**OGGETTO:** Procedimento Unico di VIA per il rilascio del Provvedimento Autorizzatorio Unico Regionale (PAUR), comprensivo di Valutazione di Impatto Ambientale (VIA) volontaria, ai sensi del D.lgs. n. 152/2006, della L.R. n. 4/2018, e Autorizzazione Unica in procedura ordinaria ai sensi dell'art. 208 del D.lgs. 152/06 relativo al progetto "IMPIANTO DI RECUPERO DI RIFIUTI NON PERICOLOSI COSTITUITI DA MATERIALI DI DRAGAGGIO", localizzato nel Comune di Ravenna (RA) – proposto da Autorità di Sistema Portuale del Mare Adriatico Centro-Settentrionale (fasc. RER n. 1317/4/2023)  
"Hub portuale di Ravenna - Fase II, 4° stralcio" - CUP C61J20000060005 - CUI: L92033190395202200004- CIG: 92999777CC

*Riscontro a comunicazione Arpae n.ro 119475/2023 del 10.07.2023 – Richiesta integrazioni*

Scopo del presente documento è quello di fornire riscontro alla richiesta di integrazioni formulata da ARPAE SAC Ravenna con nota PG/2023/119475 del 10/07/2023 a seguito degli esiti della Conferenza dei Servizi istruttoria svoltasi in data 08/06/2023, dell'istruttoria di ARPAE e dei pareri formulati dagli Enti interessati, relativa all'istanza di Provvedimento Autorizzatorio Unico Regionale (PAUR) comprens

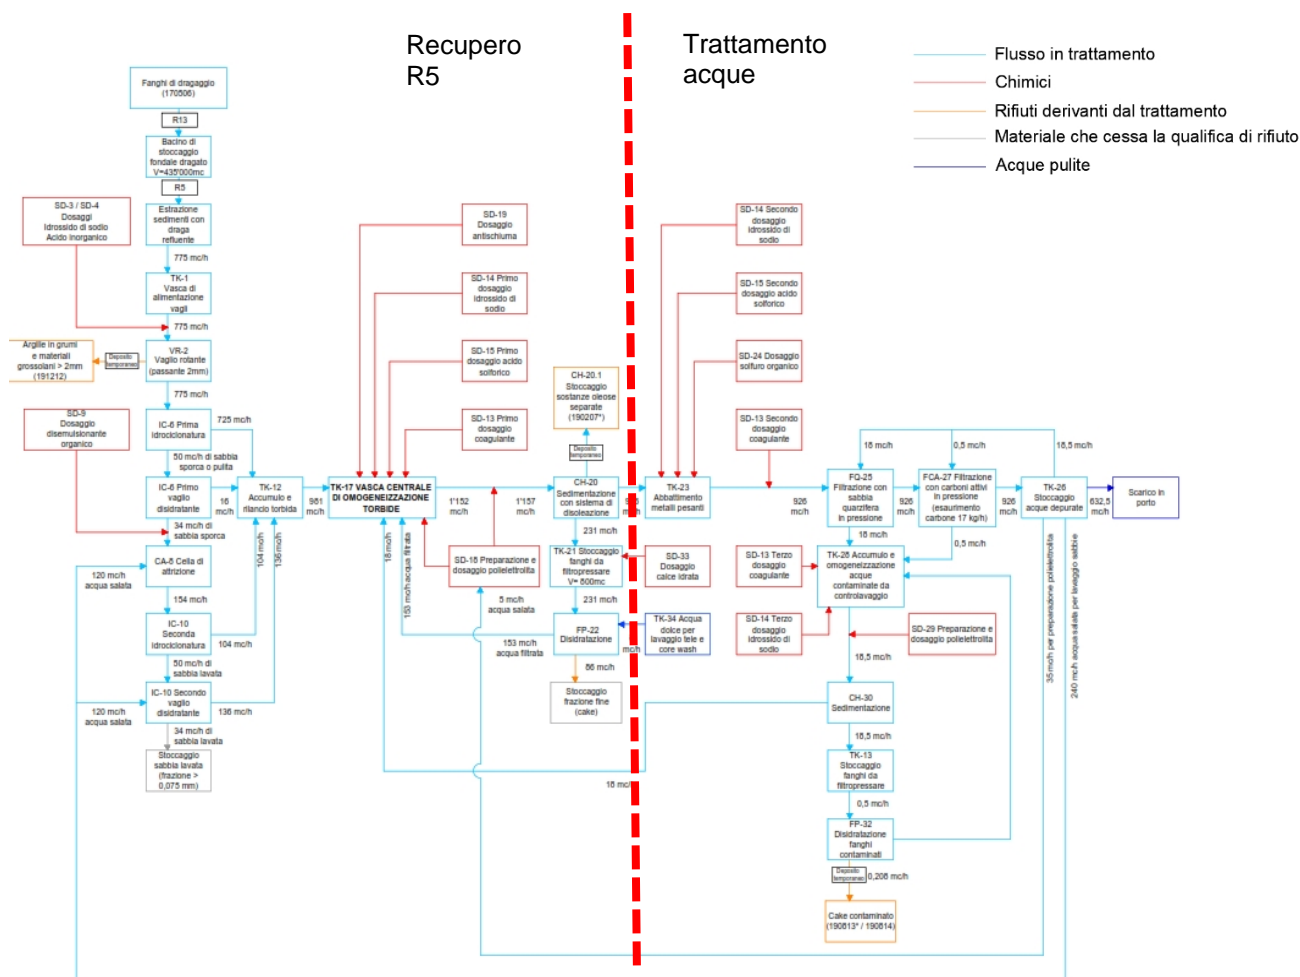
16. distinguere a livello progettuale le sezioni impiantistiche che compongono il processo di recupero R5 dei rifiuti (materiali di dragaggio) e il processo depurativo delle acque reflue derivanti dal trattamento dei rifiuti;

Si rimanda alla planimetria Vol.2 – Elaborato 50 in cui sono stati evidenziati con colore diverso i corpi tecnici di trattamento rifiuti (R5) e di trattamento delle acque reflue.

Sono inoltre stati evidenziati i flussi, con relative portate, e codici identificativi (tag) dei vari corpi tecnici.

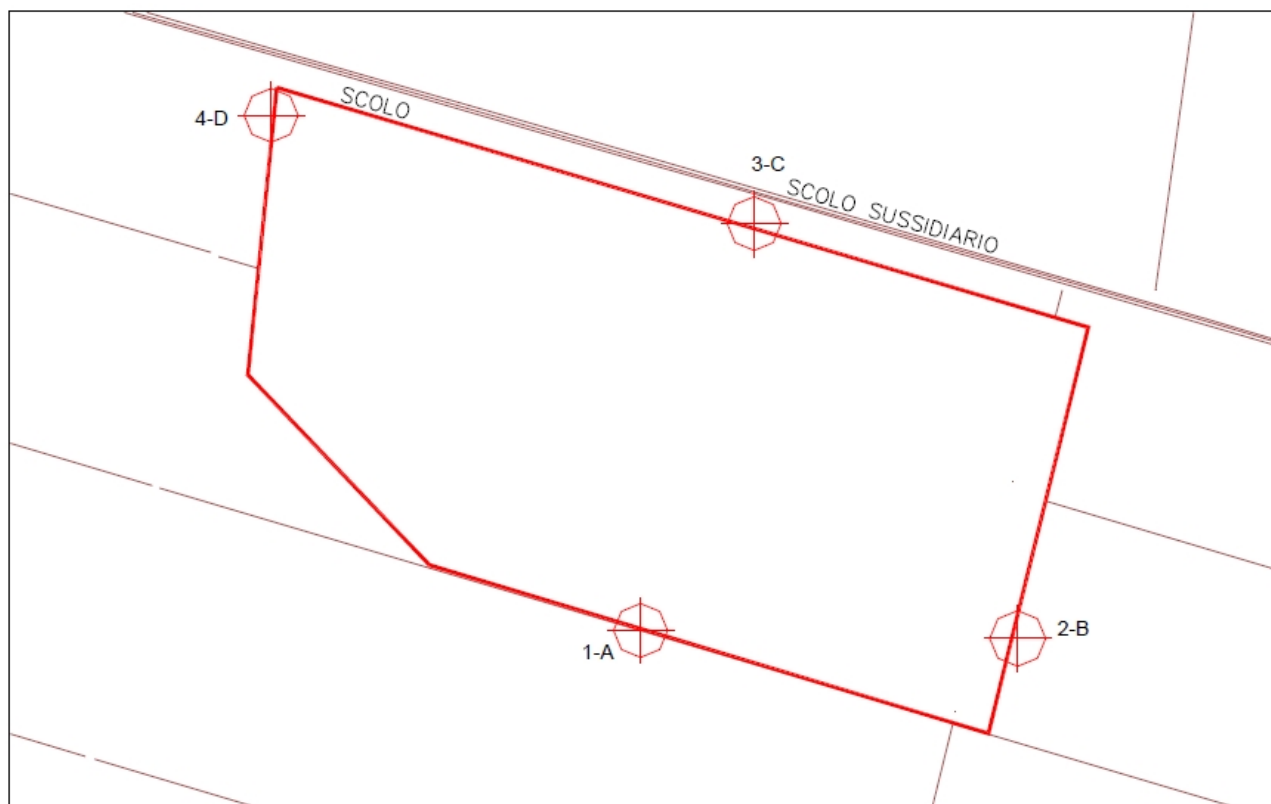
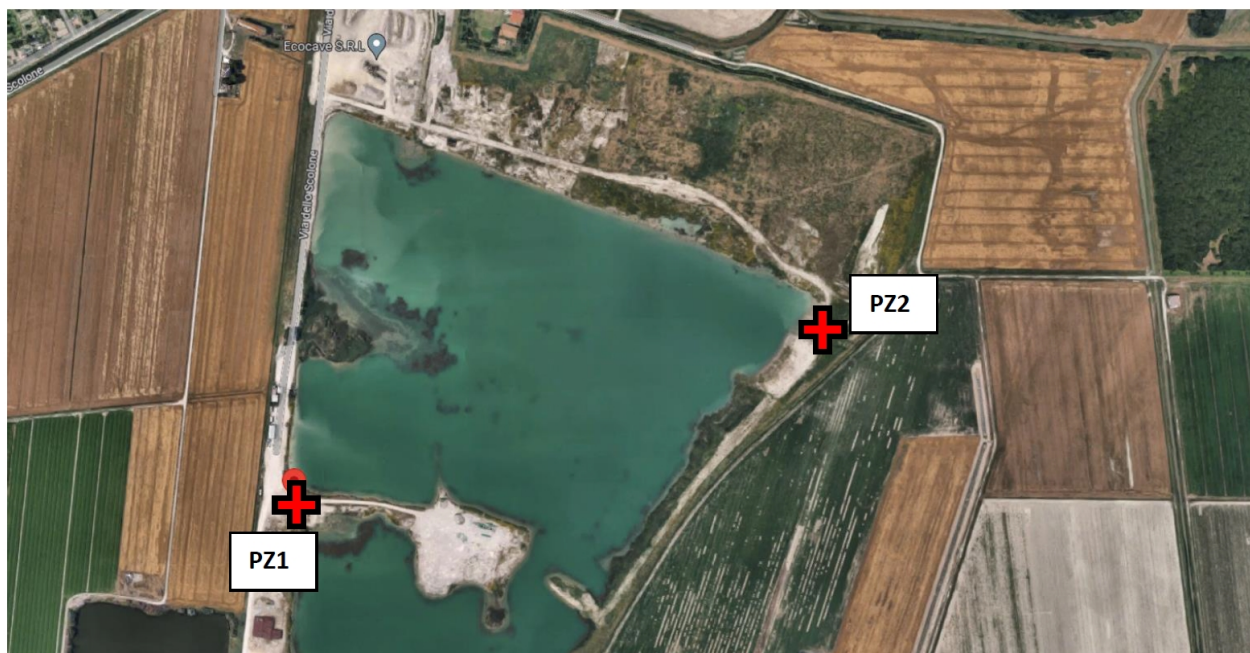
34. presentare un piano di monitoraggio dei siti di destino, su base semestrale, durante tutta la durata (10 anni) di attività dell'impianto in progetto che comprenda la rilevazione dei dati sia delle piezometrie che della salinità dei laghi (si evidenzia che sono influenzate dalla stagionalità);

Nell'area di cava Cavallina e di cava Morina sono presenti piezometri con le seguenti caratteristiche.

Nelle seguenti figure si individua la posizione dei piezometri. Presso tali piezometri si propone di monitorare il livello piezometrico con le seguenti periodicità:

Quale ulteriore monitoraggio si propone di monitorare la salinità delle acque dei laghetti con le seguenti modalità e periodicità:

- Profilo analitico da ricercare: Conducibilità, Salinità, Cloruri, Solfati
- Modalità di campionamento: 3 campioni prelevati 3 diverse profondità: a circa - 0,5 m; a circa 1 m dal fondo; nella zona intermedia;
- Durata del monitoraggio: 10 anni dall'entrata in esercizio dell'impianto di recupero fanghi di dragaggio;
- Frequenza del monitoraggio: semestrale (giugno – dicembre)

### ***F.4.1 Transiti con destinazione cava Cavallina***

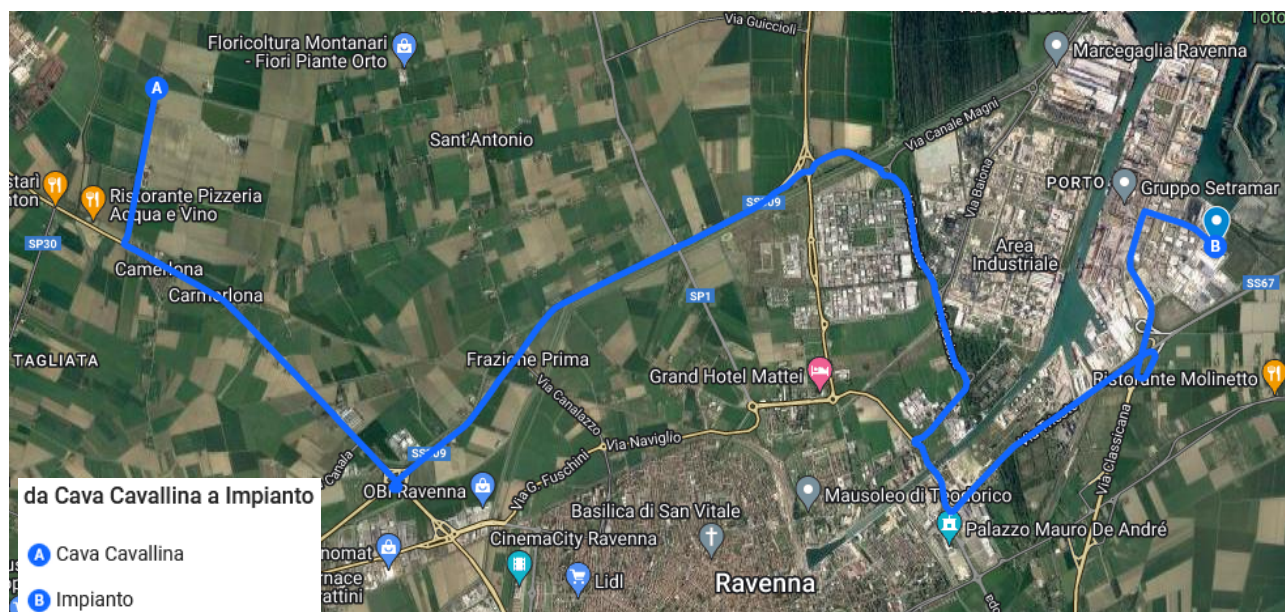
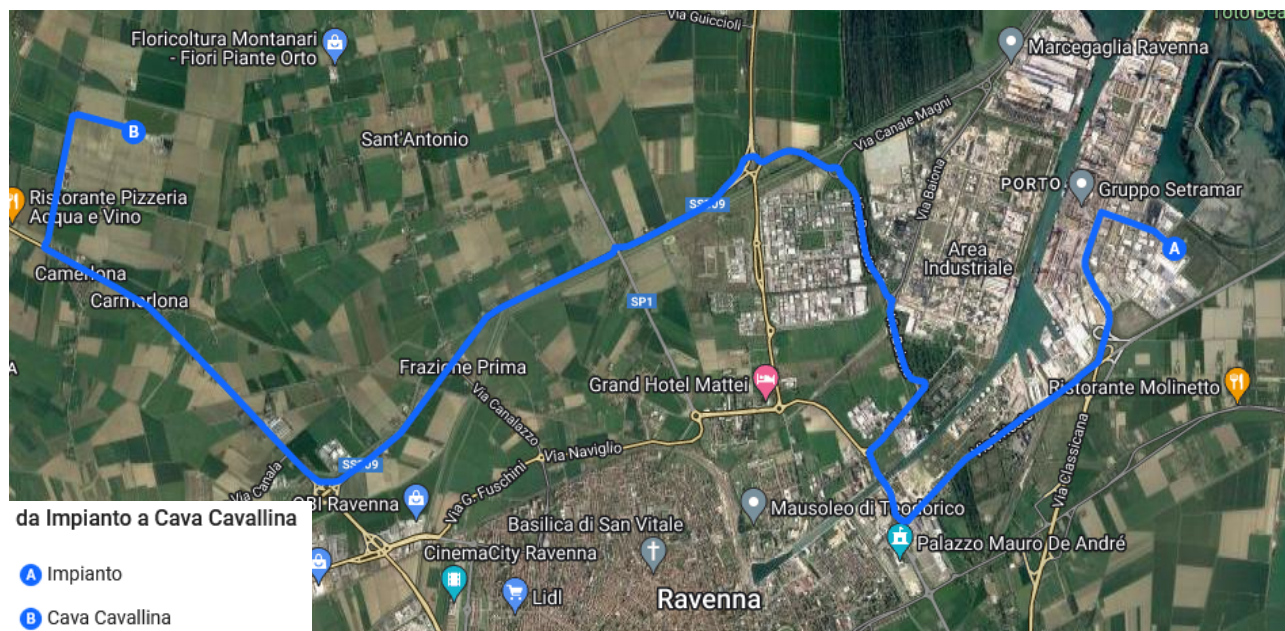
Per quanto riguarda invece i percorsi dall'impianto di recupero alla cava e ritorno, si chiede che sia modificato, da condividere con il servizio Mobilità e Viabilità del Comune di Ravenna, parte del tracciato al fine di escludere Via della Chimica, strada in ambito urbano con limitazione di portata alle 5 t, e Via Romea Nord dai percorsi dei mezzi d'opera

Per quanto riguarda l'incremento di traffico atteso su Via Trieste, considerato che questa via costituisce anche una importante direttrice mare per Ravenna, si chiede che durante il periodo estivo di maggiore affluenza turistica (ossia dal 1 giugno al 30 settembre di ogni anno), le attività di trasporto siano sospese durante i fine settimana (venerdì pomeriggio, sabato e domenica)

Si recepiscono le indicazioni fornite.

Conseguentemente i percorsi da e per la Cava Cavallina saranno quelli riportati nelle seguenti figure.

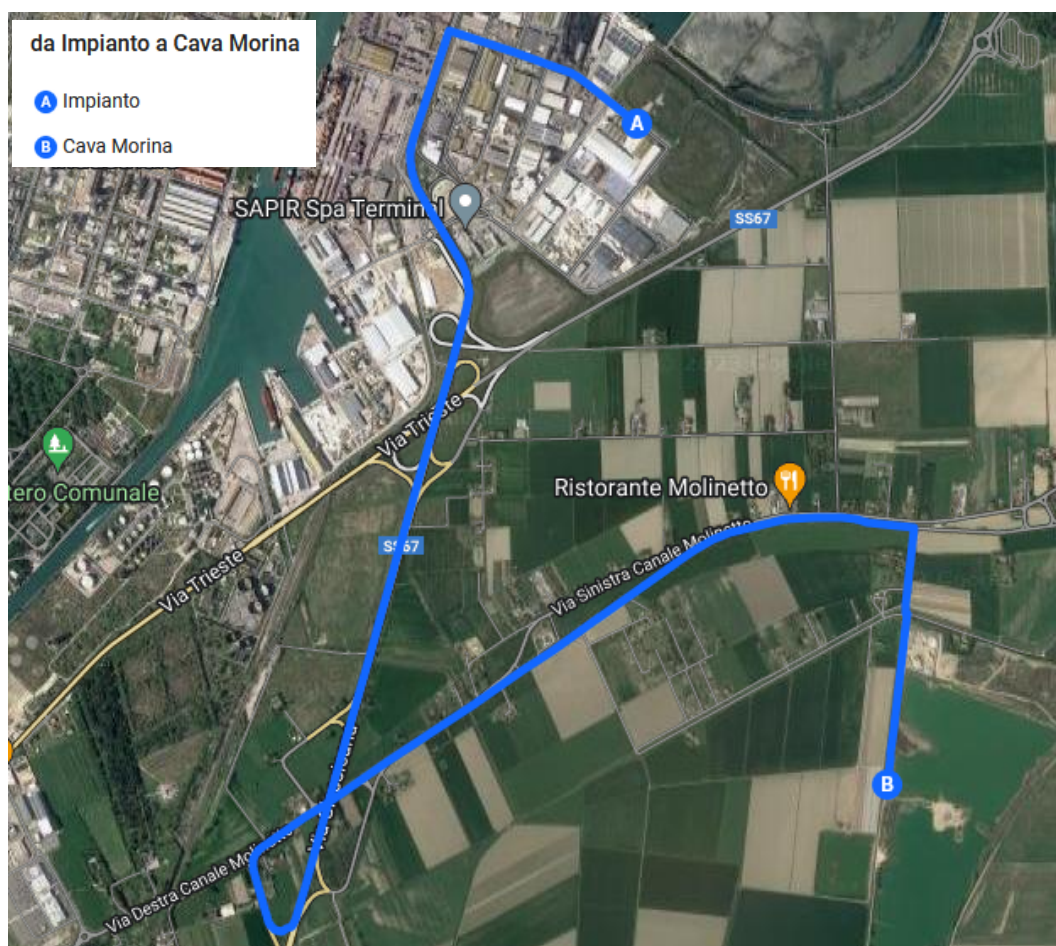
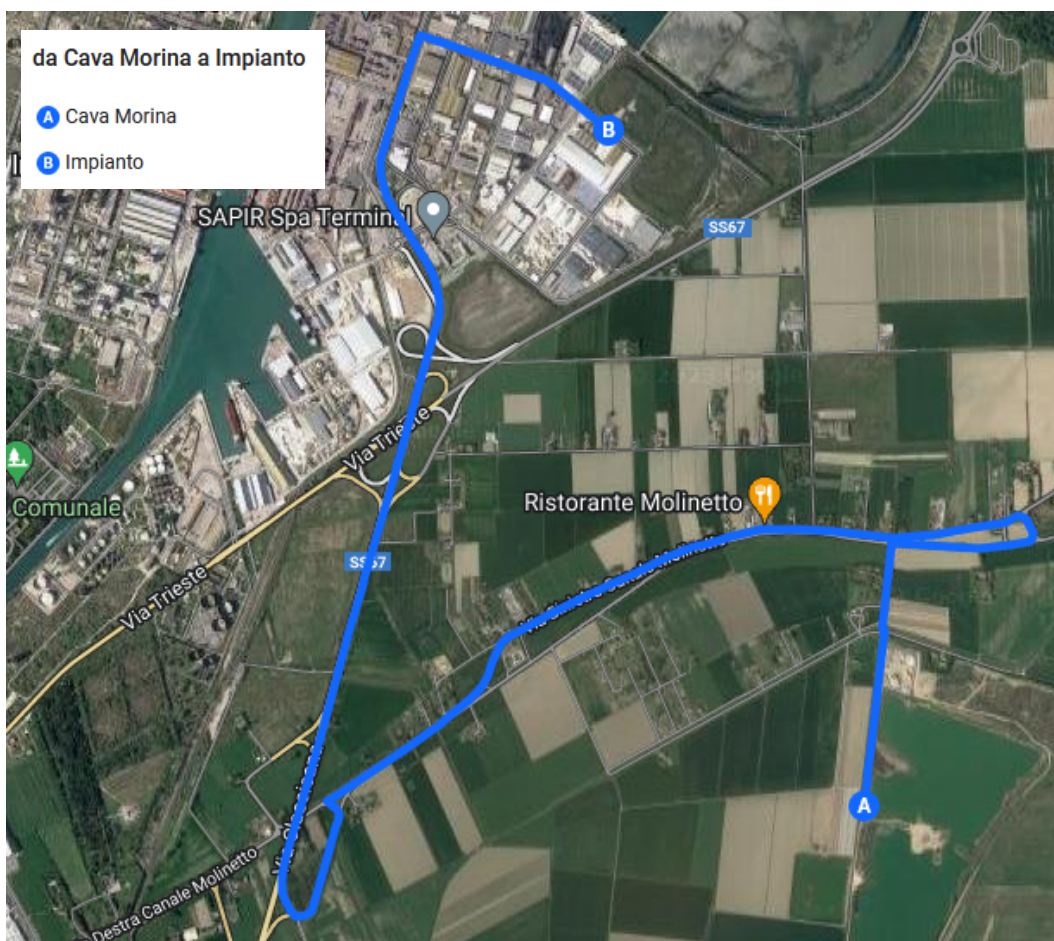
Per quanto riguarda l'incremento di traffico atteso su Via Canale Molinetto, considerato che questa via costituisce anche una importante direttrice mare per Ravenna, si chiede che durante il periodo estivo di maggiore affluenza turistica (ossia dal 1 giugno al 30 settembre di ogni anno), le attività di trasporto siano sospese durante i fine settimana (venerdì pomeriggio, sabato e domenica).

Si recepisce la prescrizione in merito alla sospensione delle attività di trasporto il venerdì pomeriggio, sabato e domenica nel periodo dal 1 giugno al 30 settembre di ogni anno.

Si confermano comunque i percorsi da e per la Cava Morina , che si riportano di seguito per comodità.
